Engineering Change Notice 寸法変更のお知らせ

Reason For Change 変更理由	To optimize specifications in order to enhance product compatibility and universality. この度、流通性を拡大のため、ペアリングスイベル8-301シリーズの各寸法を変更させていただき事となりました。	ECA Number 設變編號
		15969/15966 17070/17068
Description of Change 変更内容	Dimension changes on figure A, C, H, L, K and unit weight, loading performance remains the same. 寸法の A, C, H, L, K 値と質量の変更を予定しておりますが、使用荷重には影響ございません。 寸法変更箇所につきましては下記「寸法変更詳細」をご覧ください。	Revision 版本
		A
Effective 変更スケジュール	<ul style="list-style-type: none"> ■ Immediately 即変更 □ Next Lot 次回の出荷分より変更予定 □ Running change 自然切り替え(新旧仕様が混同する場合がございますが、予めご了承ください) 	Issue Date 発布日期
		2023-05-20
Item Master 対象商品	(1) Angular Contact Bearing Swivels - Bullet Style : 8-301-03 and 8-301-05 (2) This change begins with 8-301-03 and 8-301-05, running change applies to other item sizes when notice. 8-301-03と8-301-05を優先変更、他のサイズはが順次変更中、変更次第ご連絡いたします。	Execution Date 実行日期
		2023-06-01

Contents of Changes 寸法変更詳細

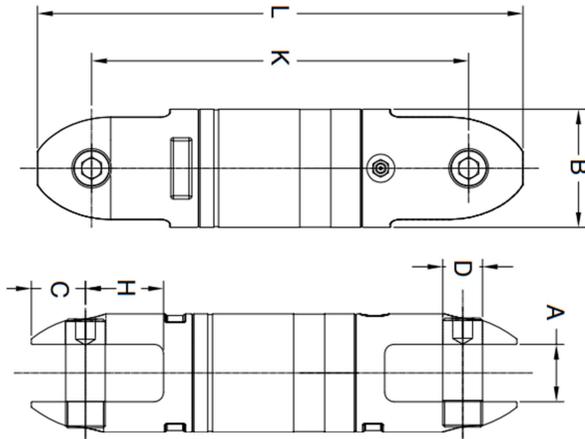
Before change 変更前 (Fig. 1)

Item No.	Wire Line Size mm	Working Load Limit tonnes*	Dimensions (mm)							N.W. kg
			B	K	L	C	A	D	H	
8-301-03	13	3.00	51	159	203	23	23	16	31	2.0
8-301-05	16	5.00	64	200	262	31	32	22	37	4.0

After change 変更後 (Fig. 2):

Item No.	Wire Line Size mm	Working Load Limit tonnes*	Dimensions (mm)							N.W. kg
			B	K	L	C	A	D	H	
8-301-03	13	3.00	51	138	179	21	19	16	24	2.1
8-301-05	16	5.00	64	200	259	29	25	22	40	4.0
